Projet de Centrale Solaire à Isle-sur-Marne et
Orconte – Marne (51)

Mémoire de réponse à l'avis de la MRAe en
date du 22/07/2021

Octobre 2021

Superposition de la zone de sensibilité archéologique et du projet de centrale

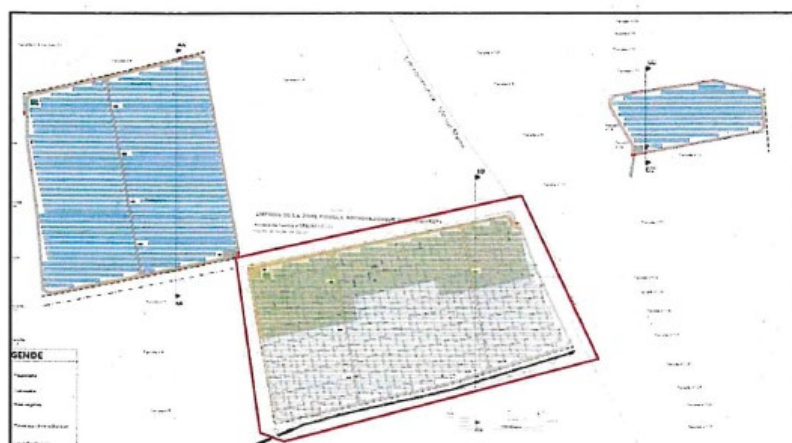
Page 7 de l'avis de l'AE - *"L'Ae recommande de démontrer pour les diverses techniques possibles de fondations des panneaux que celle des pieux relève de la meilleure technologie pour la protection de l'environnement à cet endroit, par rapport à des fondations non invasives, par exemple sur longrines ou massifs en béton posés au sol."*

Neoen tient à rappeler que le choix du type de fondation n'est pas connu précisément pour chaque partie du site, à ce stade du projet.

Les deux solutions envisagées sont des ancrages par pieux ou structures hors sol (par exemple longrines béton ou gabions).

Néanmoins, pour une zone limitée, la solution technique est d'ores et déjà connue, et résulte d'une proposition faite par Neoen à la DRAC du Grand-Est afin de garantir la préservation des vestiges archéologiques présents sur la partie centrale du site. Dans cette zone, les fondations des structures porteuses seront hors-sol (longrines ou massifs béton).

Cette proposition a été actée par l'arrêté n° SRA2021/C449 07.5997, pris par la préfecture du Grand-Est le 13/08/2021.

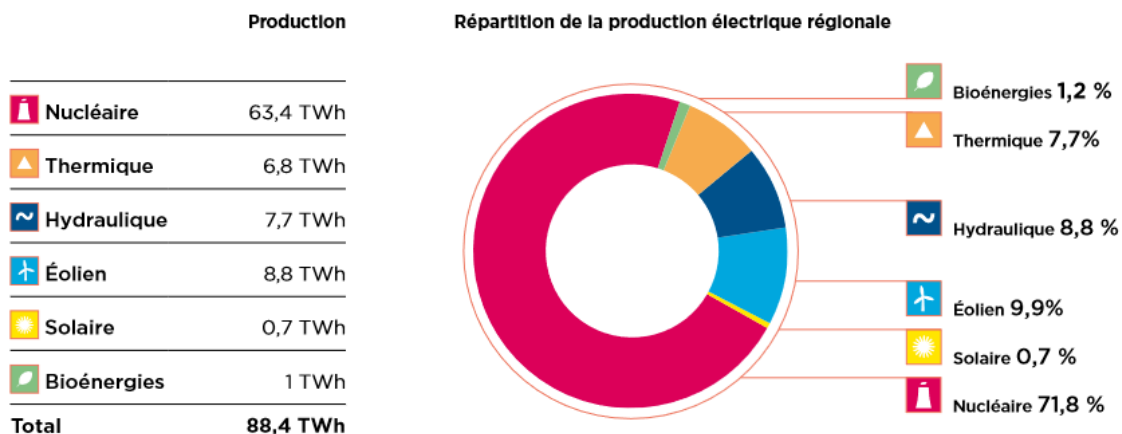
- *un bilan des émissions de GES s'appuyant sur une analyse du cycle de vie de ses composants (les calculs devront s'intéresser aux émissions en amont et en aval de l'exploitation du parc). Ainsi, les émissions résultant de la fabrication des panneaux photovoltaïques (notamment l'extraction des matières premières nécessaires, de l'acquisition et du traitement des ressources), de leur transport et de leur construction sur site, de l'exploitation du parc et de son démantèlement final sont également à considérer ;*

Pour connaître le bilan carbone du projet d'Isle-sur-Marne, Neoen a sollicité le bureau d'études Pink, spécialiste de ces sujets.

Les émissions de CO₂ évitées grâce à l'électricité produite sont de **10 523 tonnes CO₂-eq/an**, soit **315690 tonnes CO₂-eq** sur toute la durée de vie de la centrale. Cet évitement ne pourra qu'augmenter avec la durée de vie de la centrale.

L'Analyse de Cycle de Vie (ACV) réalisée à partir des informations de dimensionnement de la centrale, correspondant aux technologies utilisées, impacte fortement les émissions carbonées des équipements suivants : connexions électriques, supports, voiries (se référer à la photo ci-dessous pour le détail de distribution des impacts).

Superposition de la zone de sensibilité archéologique et du projet de centrale

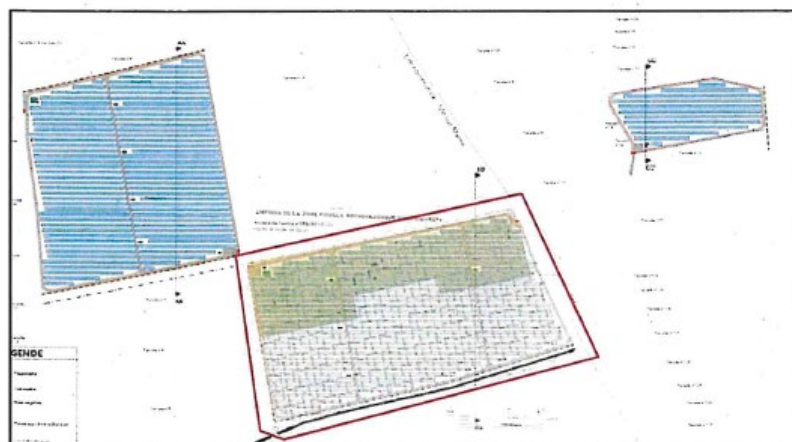
Page 15 de l'avis de l'AE - " L'Ae prend acte des mesures de prévention prises mais, compte tenu de la sensibilité de la nappe et du risque de remontée de la nappe évoqué ci-après, réitère sa recommandation précédente sur l'étude de solutions de fondation moins invasives que les pieux (risque de contamination en cas d'incendie et risque généré par les eaux de pluie de transfert du zinc des tables galvanisées via les pieux par dissolution de ce métal). "

Comme précisé plus haut dans ce mémoire de réponse, le choix du type de fondation n'est pas connu précisément pour chaque partie du site, à ce stade du projet. Le choix final des fondations dépendra notamment de l'étude géotechnique qui sera menée en amont de la construction. La technologie choisie (fondations non invasives ou pieux) visera à minimiser l'impact sur l'environnement, et les risques quant à sa mise en œuvre, au regard des enjeux liés au risque de remontée de nappe notamment.

Neoen tient à préciser que les techniques employées pour les pieux ne vont pas en contradiction avec l'environnement. Par exemple, les fondations par pieux telles qu'actuellement mises en œuvre par Neoen ne comportent pas de scellement chimique. Dans le cas où un scellement doit être envisagé, il sera privilégié des méthodes non polluantes, pour préserver le sol et les eaux souterraines.

D'autre part, l'emprise des fondations est très faible (0,01 m² par panneau, soit environ 739 m² pour l'ensemble de la centrale).

Par ailleurs, pour la partie centrale du site, la solution technique est d'ores et déjà connue, et résulte d'une proposition faite par Neoen à la DRAC du Grand-Est afin principalement de garantir la préservation des vestiges archéologiques présents sur la zone. Dans cette zone, les fondations des structures porteuses seront hors-sol (longrines ou massifs béton). Cette mesure permettra également de diminuer les risques de remontée de nappe.
